80 011

Nieuw dakdragersysteem 460/440

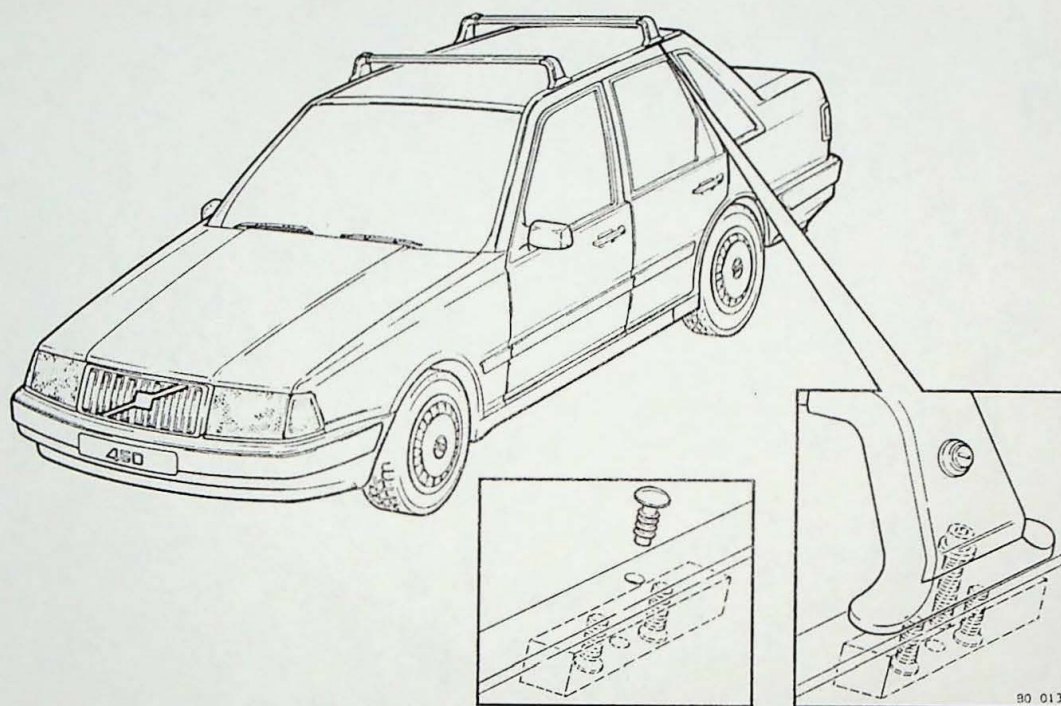
De nieuwe plaatonderdelen van de Volvo 460 zijn in de hierboven staande tekening aangegeven.

- 1 achterschermen, langsliggers en vloerverlenging
- 2 dakplaat met dakdrager
- 3 hoedeplank
- 4 kofferdeksel met scharnieren

Aan de voorzijde van de Volvo 460 is de grille (staande spijlen) en de beide koplampen eenheden met richtingaanwijzers gewijzigd.
Andere wijzigingen zijn:

- een verlengde achterbumper
- een langere daktrim
- een nieuw achterzijraam
- een nieuwe achterraut
